ARPAT - AREA VASTASUD . Dipartimento di Arezzo - Settore Supporto tecnico

Oggetto: La Cantina Elio Fabbri e figli Società Agricola S.S. - Procedimento di verifica di assoggettabilità a VIA, L.R. n. 10 /2010 art. 48 e art. 19 D.Lgs 152/06, in merito al progetto “Realizzazione di campo di addestramento per trial a servizio dell'attività amatoriale motociclistica e relative strutture pertinenziali”, ubicato in località Manziana, nel Comune di Arezzo (AR). Richiesta di integrazioni.

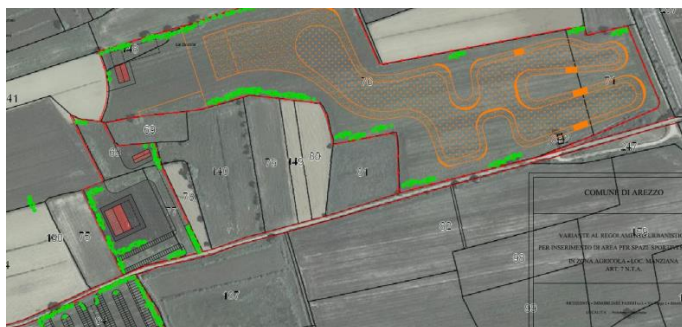
- a. non è chiaro come siano state condotte le misure con le dichiarate 40 moto, se fatte girare nel futuro tracciato/in parte di esso (quindi non è chiara la posizione della “prova” nella attuale situazione dell’area rispetto alla futura sistemazione) e con che modalità (semplici giri, evoluzioni...);

- b. non sono presenti misure di rumore residuo e le misure di rumore ambientale non è chiaro se siano epurate dei transiti dei treni (come sembrerebbe visti i bassi livelli riportati);

- d. non è riportato il certificato di taratura del calibratore utilizzato;
- e. in merito alla proposta del TCAA di valutare terrapieno di contenimento a bordo pista in direzione dei recettori 1 e 2 non è chiaro se questa sia stata recepita nel progetto di sistemazione e quali effetti acustici abbia;

4. la valutazione dell'impatto acustico dovrà essere integrata con quanto indicato ai punti a- e delle osservazioni presenti all'interno del paragrafo relativo al Rumore; si ricorda altresì al Comune che l'area dovrà essere interamente classificata in IV di PCCA come da indicazioni del DPGRT 2/R (allegato 1 parte 3);

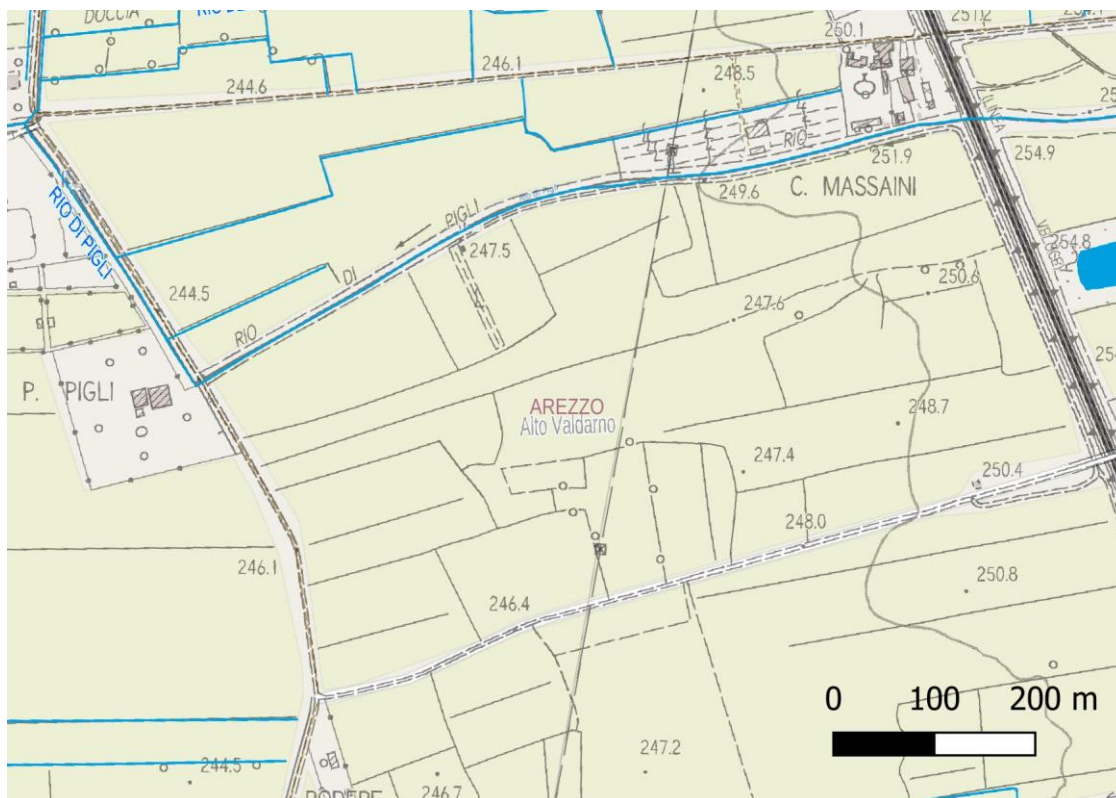
Il proponente non accerta se il recapito dello scarico delle acque di lavaggio avverrà su suolo od acque superficiale. Per quanto risulta dalla cartografia e dai disposti dell'articolo 53 del 46/R/2008 il reticolo idrografico più prossimo è rappresentato dal Rio di Pigli distante oltre 200 m dall'area d'intervento.

Si rileva inoltre che, come già segnalato dal contributo del Settore Regionale della VIA non è dato atto se il previsto trattamento delle acque di lavaggio delle moto avvenga su superficie posta al coperto. Nel caso tale attività dovesse svolgersi all'aperto si dovrà prevedere la raccolta ed il trattamento anche delle AMD prevedendone, unitamente alle acque di lavaggio, preferibilmente e fatti salvi i requisiti qualitativi, il riutilizzo nell'area di progetto.

6. dovrà essere prodotta una planimetria con indicati servizi igienici, locali officina ed area di lavaggio moto, localizzando gli impianti di trattamento delle acque e punti di scarico dei reflui, chiarendo se il recapito avviene direttamente su suolo o raggiungendo il corpo idrico superficiale;

7. si dovranno quantificare i volumi di acque prodotte, incluse le eventuali acque meteoriche sulle superfici impermeabili scoperte, valutandone il loro potenziale riutilizzo.
